Vysvětlení zadávací dokumentace č. 3 k VZ CT simulátor pro radiační onkologii, ev. č. Z2019-005877

Obr.: Srovnání FBP při použití 300 mAs při hodnotě šumu 2,85 a pro 145 mAs s ASiR při 2,76

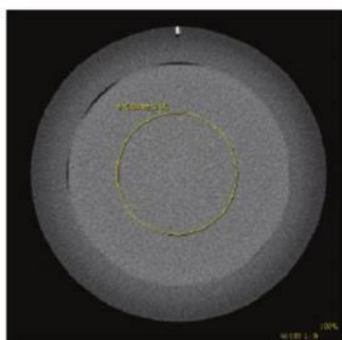
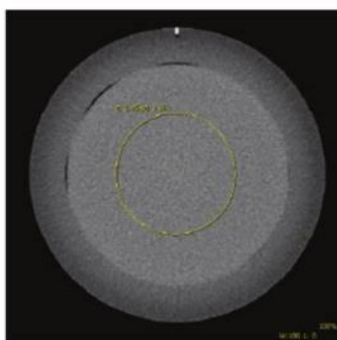
Zadavatel v zadávací dokumentaci, v příloze č. 1 – technická specifikace na CT simulátor, uvádí požadavek na: Rozsah volby proudu min. 20mA-500mA.

Rozumíme správně, že zadavatel akceptuje nabídku CT simulátoru s nominálním rozsahem proudu 10-440 mA, tedy až 733 mA jako ekvivalentní hodnotou proudu v mA?

Při použití iterativní rekonstrukce ASiR, lze dosáhnout kvality obrazu ekvivalentní akvizici s proudem a výkonem 1,67krát větším, tedy až 733 mA. Nová generace GE Healthcare iterativní rekonstrukce ASiR u Discovery RT snižuje požadavky na max. výkon generátoru, tedy maximálního proudu při zachování požadované obrazové kvality.

Zadavatel trvá na požadovaných parametrech uvedených v zadávací dokumentaci, v příloze č.1 – technická specifikace, „ **Rozsah volby proudu min. 20mA - 500mA**“.

Tyto hodnoty proudu musí být reálně nastavitelné (volitelné) pro jednotlivé vyšetřovací protokoly.

S účinností, v technické specifikaci požadovaných, iterativních metod jednotlivých výrobců je již v takto zadaných parametrech počítáno.
